アイテック株式会社  
(仮称) アイテックエコパーク横浜新設事業

第2分類事業判定届出書に関する補足資料

平成27年12月

写真 計画地東側の港湾緑地付近における釣客の状況

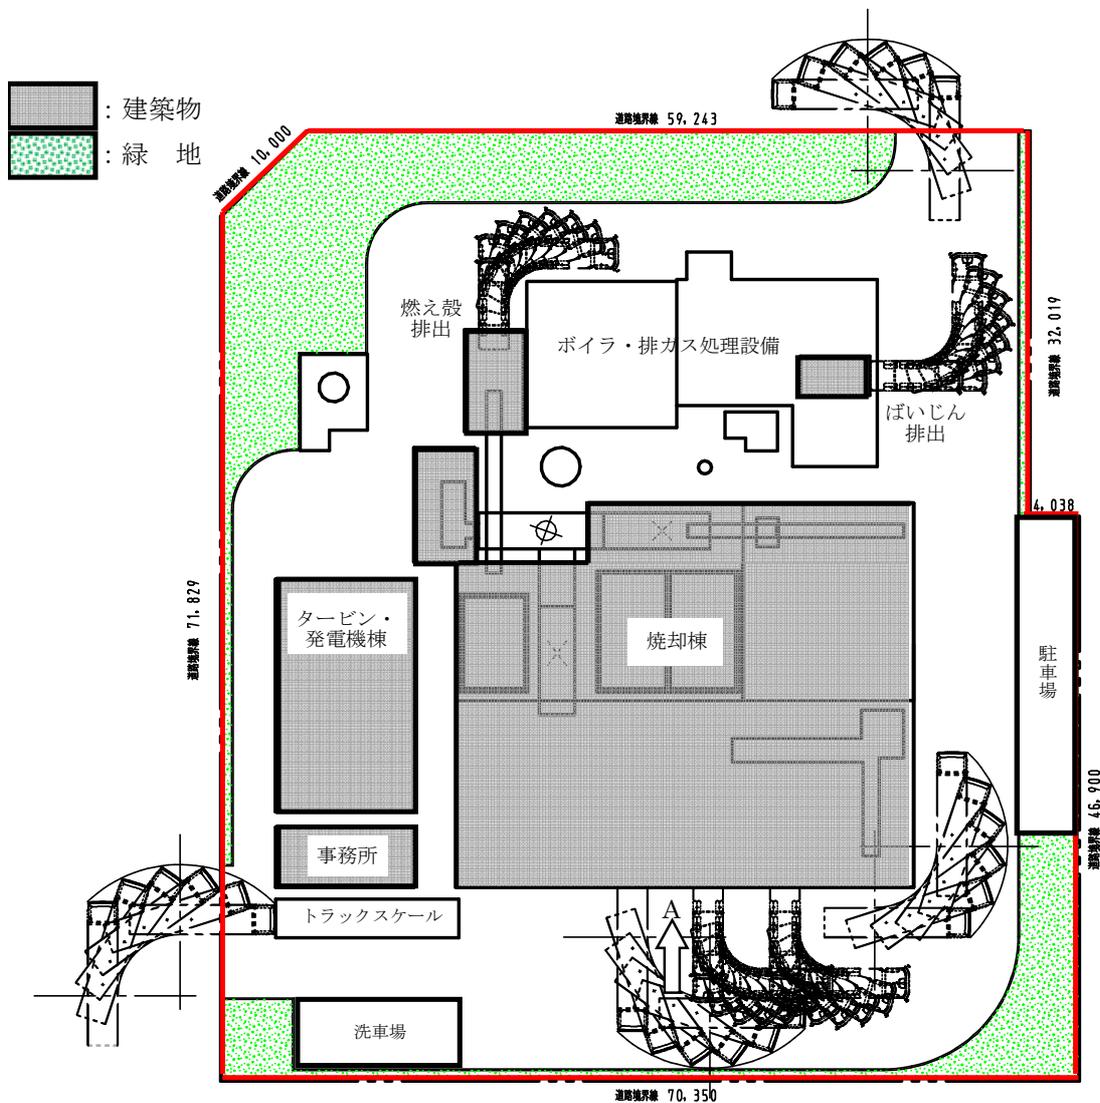
公園と緑地を配慮対象にしなかったのはなぜか。客観的な資料を元に説明してほしい。

ご指摘を受け11月16日(月)の午後に改めて現地確認を行った結果、計画地南西約250mに位置する福浦一丁目の公園では、平日にも関わらず数名の利用者を確認しました。また計画地周辺の港湾緑地(消波ブロック上)には、数十mおきに釣客を確認しました(写真参照)。その結果、当該港湾緑地や福浦一丁目にある公園を保全対象として設定する必要があると判断しました。

福浦一丁目にある公園については他の保全対象と同様、計画地から直近となる公園敷地内の任意点において大気拡散計算を実施する予定ですが、港湾緑地については計画地周辺を線状に取り囲んでいることから、計画地南北方向における港湾緑地周辺の最大着地濃度を算出し、予測を実施する予定としております。
